**Всемирный форум для согласования правил
в области транспортных средств**

Рабочая группа по вопросам шума и шин

**Шины: Правила № 117 ООН (сопротивление шин качению,
шум, издаваемый шинами при качении, и их сцепление
на мокрой поверхности)****Предложение по дополнению 2 к поправкам серии 04
к Правилам № 117 ООН****Представлено экспертами от Европейской технической
организации по вопросам пневматических шин и ободьев колес***

Рис. 1

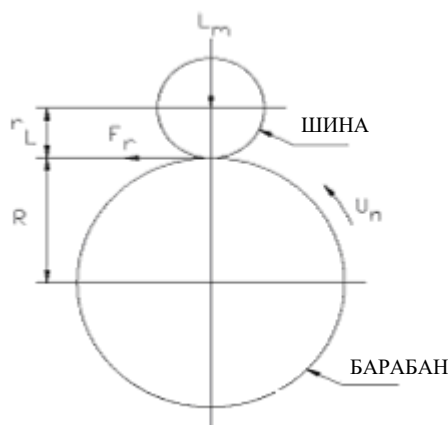
Пункт 4.5 изменить следующим образом:

«4.5

Измерение и снятие показаний

Измеряют и регистрируют следующие показания (см. рис.1):

- a) испытательная скорость U_n ;
- b) нагрузка на шину перпендикулярно поверхности барабана L_m ;
- c) первоначальное испытательное внутреннее давление, определенное в пункте 3.3 выше;
- d) измеренный коэффициент сопротивления качению C_r и его скорректированное значение C_{rc} при 25 °C и диаметре барабана 2 м;
- e) расстояние от оси шины до наружной поверхности барабана в установившемся режиме r_L ;
- f) температура окружающего воздуха t_{amb} ;
- g) радиус испытательного барабана R ;
- h) выбранный метод испытания;
- i) испытательный обод (размер и материал);
- j) шина: размер, изготовитель, тип, идентификационный номер (если таковой существует), индекс категории скорости, индекс несущей способности, номер DOT (Министерство транспорта)».

Все механические параметры (силы, крутящие моменты) будут ориентированы в соответствии с системами координат, указанными в стандарте ISO 8855: ~~1994~~2011.

Направляющие шины должны вращаться в указанном направлении вращения».
